5858-1DRWB-10 圆屏封装 1:1 对位图 / A2

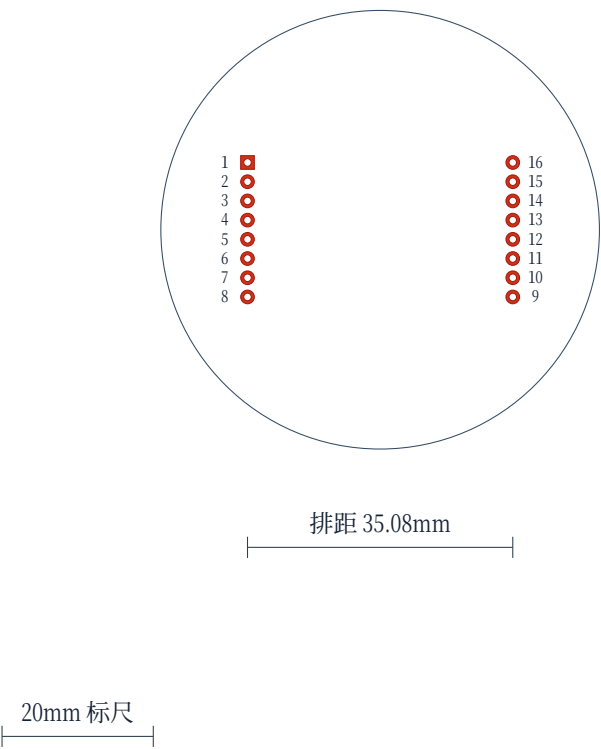
焊盘已从2.0mm减小至1.8mm；钻孔仍为1.0mm；标称焊环宽0.40mm。

针径标称值仍需实物确认；本次仅减小铜焊盘，不缩小通孔。
